**UZUPEŁNIENIE DO RAPORTU O ODDZIAŁYWANIU NA ŚRODOWISKO
PRZEDŁOŻONEGO DO POSTĘPOWANIA ZMIERZAJĄCEGO DO
WYDANIA DECYZJI O ŚRODOWISKOWYCH UWARUNKOWANIACH DLA
PRZEDSIĘWZIĘCIA POLEGAJĄCEGO NA BUDOWIE WSCHODNIEJ
OBWODNICY WARSZAWY W CIĄGU DROGI KRAJOWEJ NR 17
PARAMETRACH TRASY EKSPRESOWEJ NA ODCINKU OD KM OK.
3+600 DO KM OK. 13+782 WĘZEŁ „ZAKRĘT” (BEZ WĘZŁA)**

Zakres uzupełnień zgodny pismem Regionalnego Dyrektora Ochrony Środowiska w Warszawie z dnia 31 lipca 2015 r., znak WOOS-II.4200.20.2015.TR.3.

Wzajemne położenie zjazdu technicznego „Poligon” dla analizowanych wariantów trasy

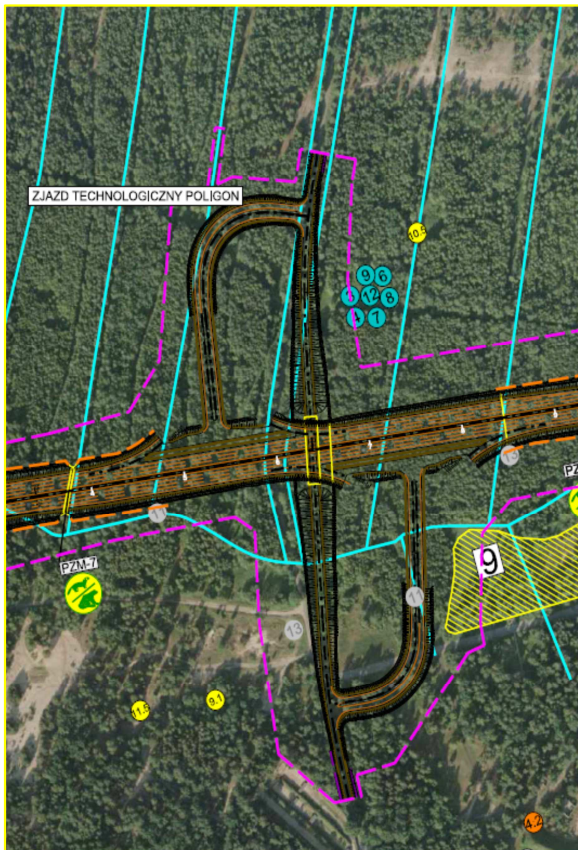
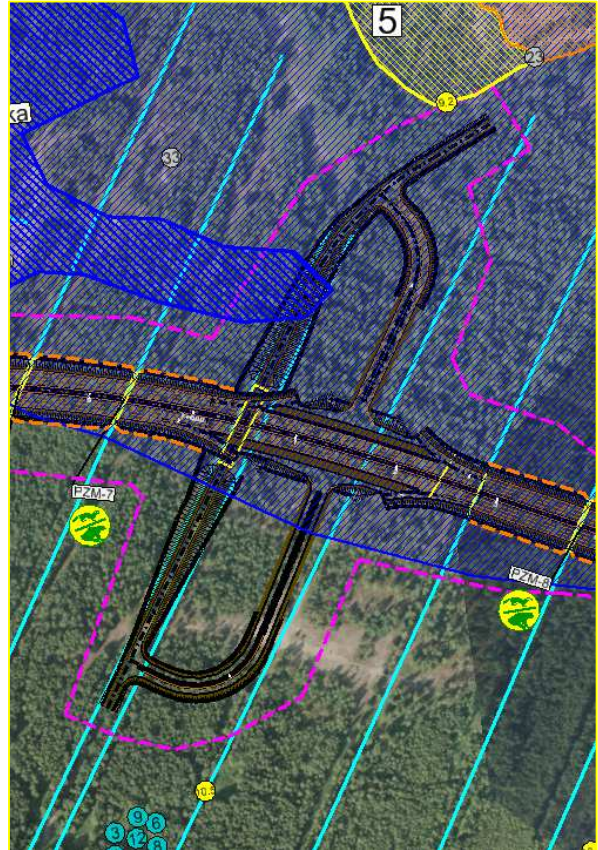
b) Dokonać wstępnej analizy i oceny wariantów zjazdu technicznego „Poligon” m.in. w kontekście możliwości wykluczenia ingerencji w siedlisko przyrodnicze nr 9 (suche wrzosowiska 4030) oraz wniosku Nadleśnictwa Drewnica (pismo z dnia 25 marca 2013 r.);

Zjazd techniczny „Poligon” różni się lokalizacją, co związane jest z wariantowanym przebiegiem projektowanej trasy S-17 na odcinku poligonu wojskowego. Ze względu na prostotę rozwiązań oraz charakter zjazdu nie był on wariantowany na tym etapie projektowym.

W przypadku realizacji inwestycji w wariantach 1, 2, 3 i 4, które to są preferowane przez Nadleśnictwo Drewnica, potencjalna ingerencja w siedlisko przyrodnicze nr 9 (suche wrzosowiska 4030) wstępnymi granicami zajętości terenu, z pewnością może zostać zminimalizowana na kolejnych etapach projektowych uszczegóławiających rozwiązania węzłów, poprzez odpowiednie prowadzenie łącznic.

Natomiast lokalizacja zjazdu w wariantach 5, 6, 7 i 8, w dużej mierze ingeruje w obszar cenny przyrodniczo Krzaki Kruka i tym samym według opinii autorów raportu oś jest to znacząco mniej korzystne rozwiązanie.
